# NOVÁ RADNICE PRO PRAHU 7

Stanovisko projektanta k dokumentu zhotovitele stavby:

## **Zdůvodnění posunu časového plnění zakázky**

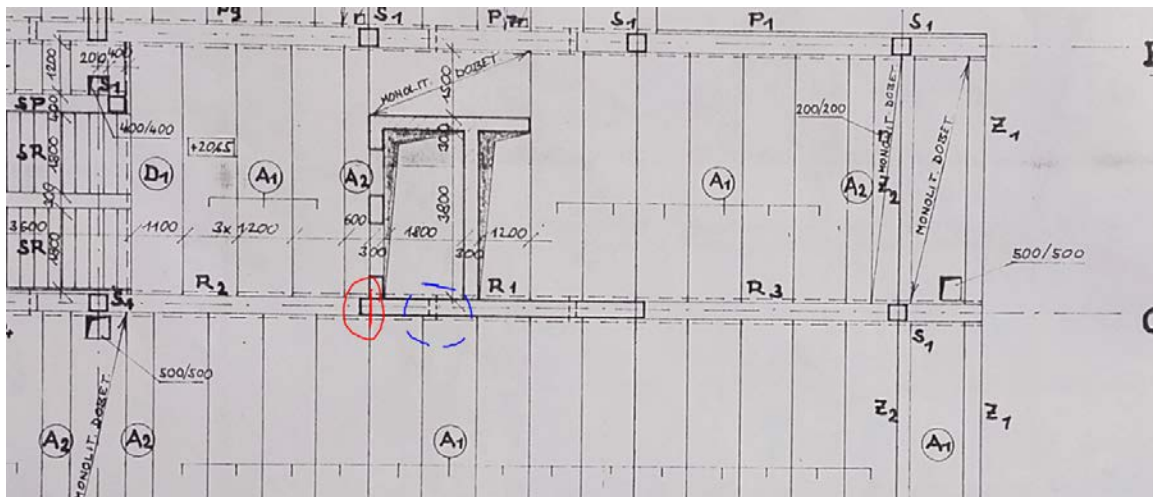
- 1) Průvlaky byly v původní dokumentaci popisovány jako nosníky s vloženým polem (gerberovy nosníky) – styk průvlak – průvlak mimo sloup v poli.  
Na základě vizuální prohlídky lze konstatovat, že se jedná ve skutečnosti o prosté nosníky uložené na sloupy. (červeně místo stávajícího styku – modře místo styku v původní dokumentaci)

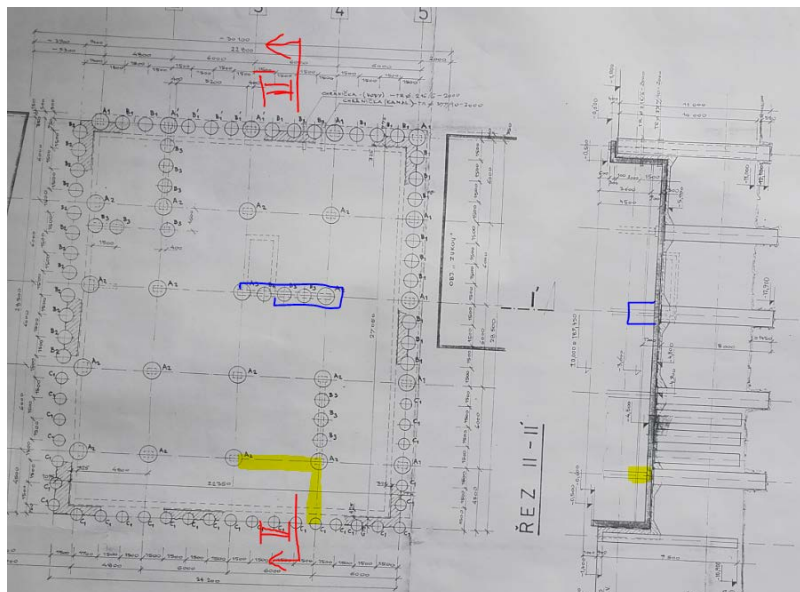
- 3) Základové konstrukce zjištěné pod zděnou stěnou tl. 300mm (zvýrazněno žlutě). Jelikož o tomto základu také není zmínka v původní dokumentaci, je nutné provést sondu, zda se jedná pouze o základový práh této stěny, nebo zda má jiný (např. propojující) účel. V současné době je však již část těchto základových prahů odbourána.
